コードNo	部品名	備考
	ガーデン用ニップル	
2	ガーデン用ニップル・B	ブロンズメッキサテン
8	ガーデン用ニップル・TB	ベロアメッキ
9	ガーデン用ニップル・BS	クロメッキサテン
11	ガーデン用ニップル・NS	ニッケルサテンメッキ
12	ガーデン用ニップル・メッキ付	ニッケルクロムメッキ
15	ガーデン用ニップル・BSⅡ	ブラックサテンメッキⅡ

品名				仕上	▽▽（▽▽▽）	尺度	承認	検図	設計	製図
						2／1				
材質	C3604BD	規格	JISH3250	表面処理		第三角法	日付	02・12・9		
ミズタニバルブ工業株式会社				備考		コードNo

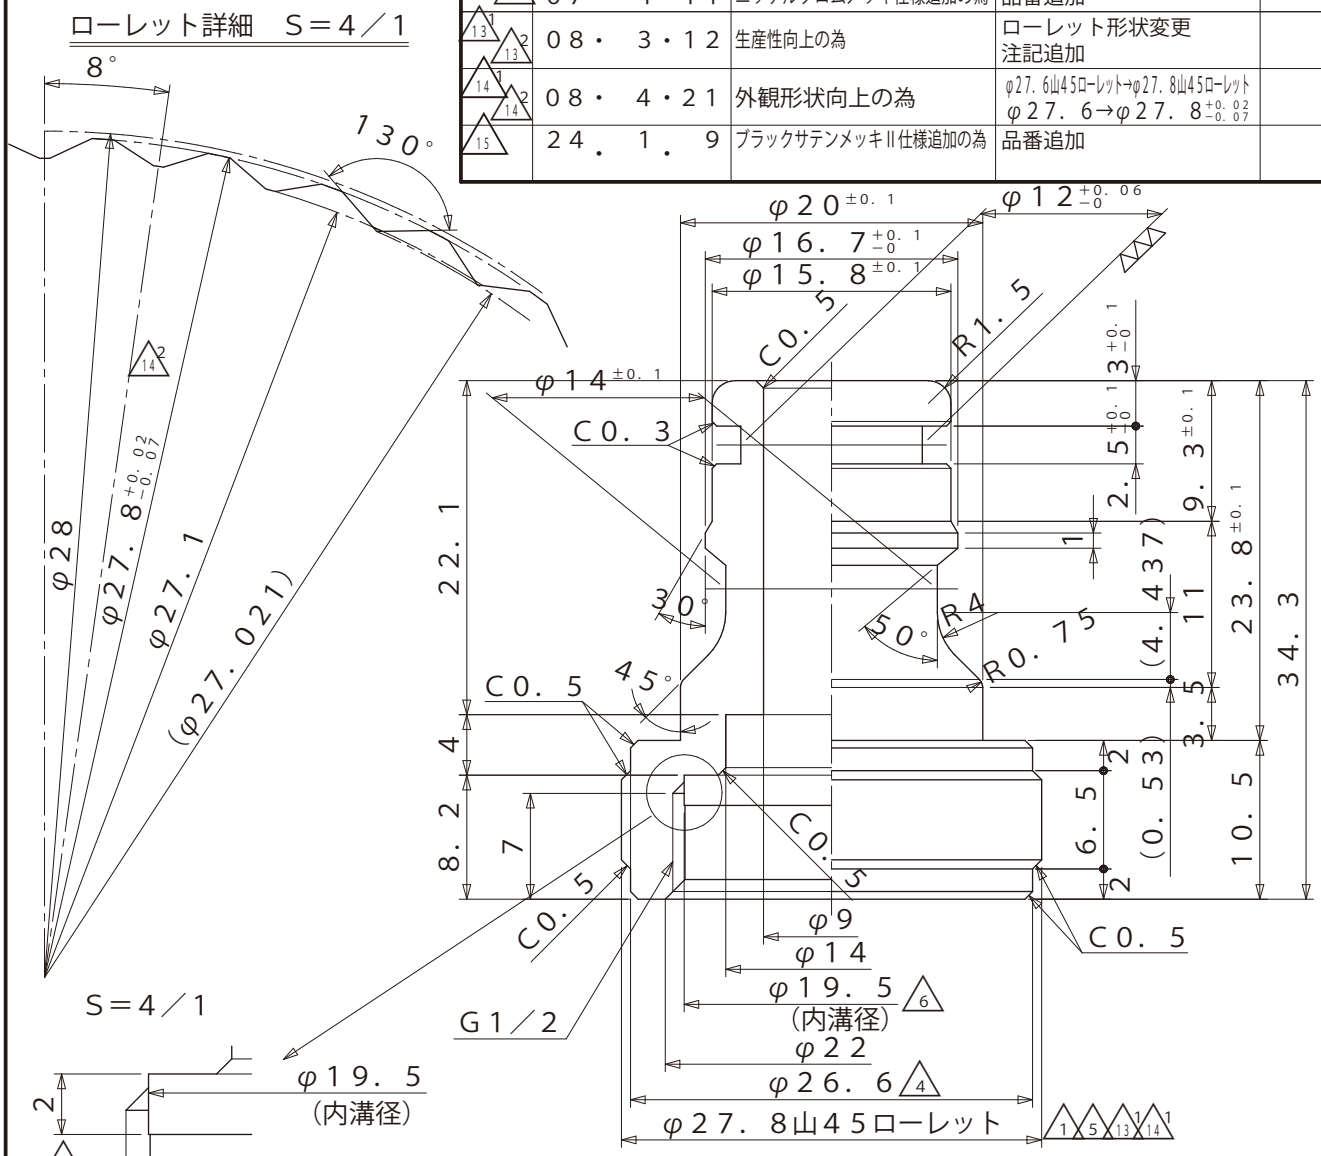
記号	日付	変更理由	訂正記事	印
1	03・9・24		六角 → ローレット仕上げ	
2	03・10・30		ブロンズメッキ仕様追加	
3	04・2・23		内溝加工追加 φ26→φ26．6	
4				
5	04・2・23		ローレット仕上げ変更	
6	04・4・9		φ21．5→φ19．5	
7	04・4・9		内溝高サ2．5→2	
8	06・2・17	ベロアメッキ仕様追加の為	品番追加	
9	06・2・17	クロメッキサテン仕様追加の為	品番追加	
10	06・4・24	ブロンズメッキサテン仕様に変更の為	ブロンズメッキ→ブロンズメッキサテン	
11	06・7・10	ニッケルサテンメッキ仕様追加の為	品番追加	
12	07・4・11	ニッケルクロムメッキ仕様追加の為	品番追加	
13	08・3・12	生産性向上の為	ローレット形状変更 注記追加	
14	08・4・21	外観形状向上の為	φ27．6山45ローレット→φ27．8山45ローレット φ27．6→φ27．8 +0.02 −0.07	
15	24・1・9	ブラックサテンメッキⅡ仕様追加の為	品番追加
